TITULO: <b>TORNILLO CABEZA "T" CON ARANDELA PLANA REDONDA, Y TUERCA EXAG. PARA MONTAJE DE LAS CAJAS DE ENGRANAJES, MITAD SUP. E INF MOTOR DE TRACCION D.75 B. Y D77B LOCTS. D.E. G. MOTORS. -</b>			FERROARRIALES <b>ARGENTINOS</b>	
			AREA TALLERES LOCTS. PEREZ	
ESCALA	TROCHA	LINEA	UTILIZACION	EMISIONES
1:1	1676	MITRE	BOGIES	7 8 9
FECHA-FIRMA-APROBA		Nº DE PLANO:		
		D.E. 10-07-61		10

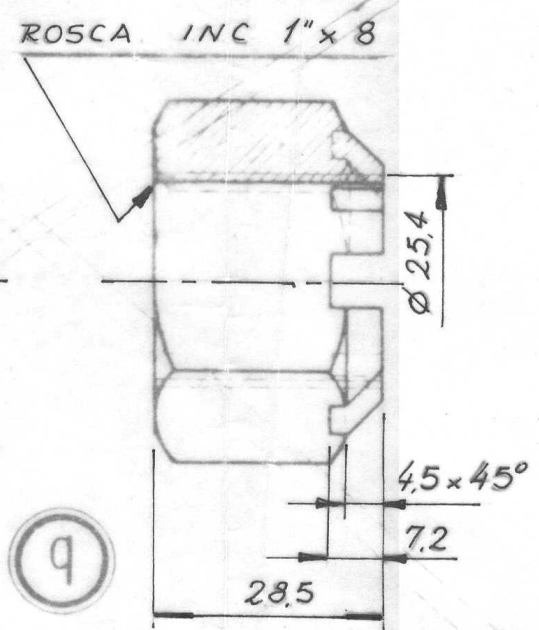
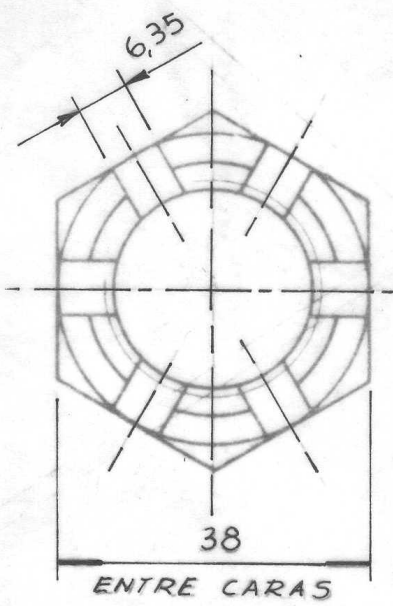
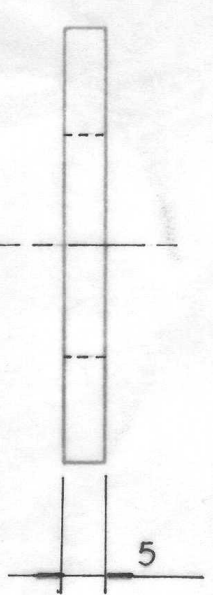
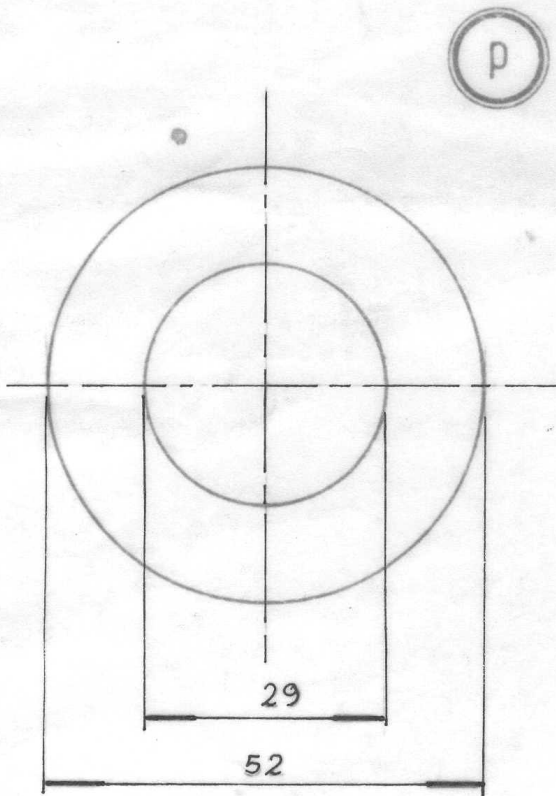
JEFEE DEPTO MEC  
 REVISADO POR  
 JEFE DEPTO MEC  
 SE modificó material de tornillo y tuerca  
 EMISION 10:

~~ITEM 0: ACERO IRAM LAS U500 600/85-4145~~  
~~TRATADO TERMICAMENTE RESISTENCIA A~~  
~~LA TRACCION 120 kg/mm<sup>2</sup> MINIMO, LIMITE~~  
~~DE FLECCION 115 kg/mm<sup>2</sup> MINIMO.~~

9	SE ANULO ITEM "Q" POR DESCRIPCION TECNICA S/ACTA N°84 G MOTORS 13-5-81	
8	SE REACTUALIZO ITEM "Q" S/ACTAS SU COT N° 27 Y N° 72, ACTUALIZACION DESCRIP ROSCAS, ANULACION DE NOTA N° 2, CAMBIO N° DE CANT P/ITEM (ANTERIOR CANT P/LOCTS) SE ANULO REF FAB. P/ITEM "P" Y CAMBIO ESPECIF MAT. P/DESIG IRAM. 11-10-88	
7	AJUSTE DE DIMENSIONES Y CAMBIO DESCRIP EN ITEM "O" 22/10/87	
6	ACTUALIZO ESPECIF MATERIAL P/ITEM "O":- 01/09/87 RAC	
5	AGREG NOTA 2, DE ANULACION ITEM "Q" EN PLANO, POR N.T 331 TC DEL FGB, NOTA N° 1 DEL DE FECHA 27/05/82, DE ACUERDO AL ACTA N° 20 DEL 28/05/82 DE SU.COT. Y CAMBIO DESCRIPCION TITULO 2/CATAL N.U.M. 28-07-87	
4	SE ACTUALIZO ESPECIF DEL MATERIAL EN ITEM. O, P Y Q, SEGUN F.Q N° 4797 DEL 30/07/86, Y ACTUALIZO DESCRIP DE ROSCAS 31-07-86	
3	AGREGADO D 77 B EN TITULO, Y CODIGO N.U.M. CLASIF. 08 EN ITEMS. O - P. Q. 13-8-81. V.FARISELL.	
2	AGREGADO COD. N.U.M. ITEM O Y Q, CAMBIO DESCRIPCION DE ROSCAS Y TOLER 31-3-80

**NOTA 2:**  
GRADO MATERIAL - TIPO GRADO 8 - SEGUN  
SAE J429 ENERO 80 (SAE 1541 ó 1541H)
